اطلاعیه فنی - تعمیراتی

شماره: ۱۳۹۳-۸۴

نوع خودرو: SMS.MUX

عنوان: کنترل و اصلاح پیکربندی سمندهای مالتی پلکس SMS

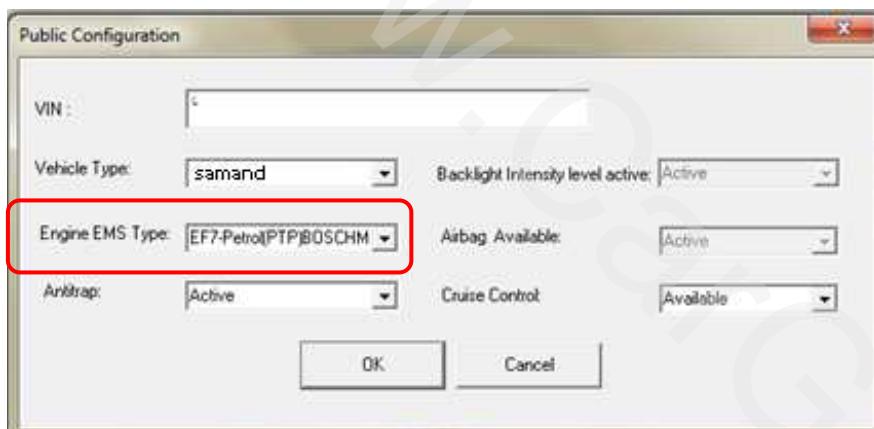
۲- سپس جهت مشاهده نوع پیکربندی، از منوی Public Configuration گزینه مشاهده گردد و در صورت نیاز از همین بخش اقدام به تغییر گزینه مذکور بر اساس اطلاعات جدول صفحه قبل گردد.

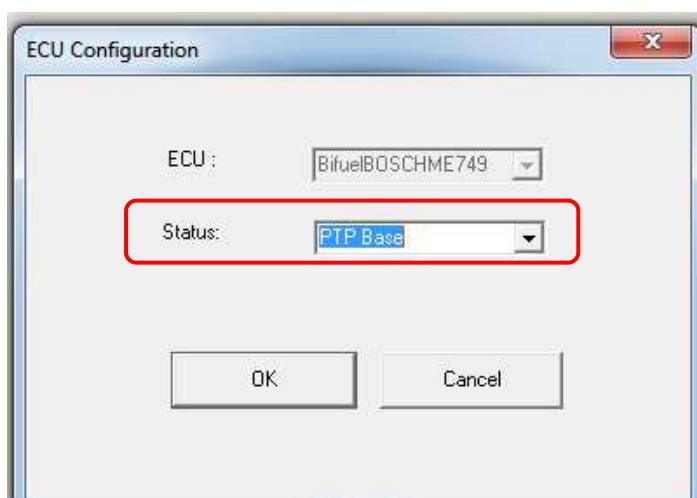
۳- در انتهای لازم است از منوی ECU Configuration نیز گزینه صحیح انتخاب گردد.
(CAN Base یا PTP Base)
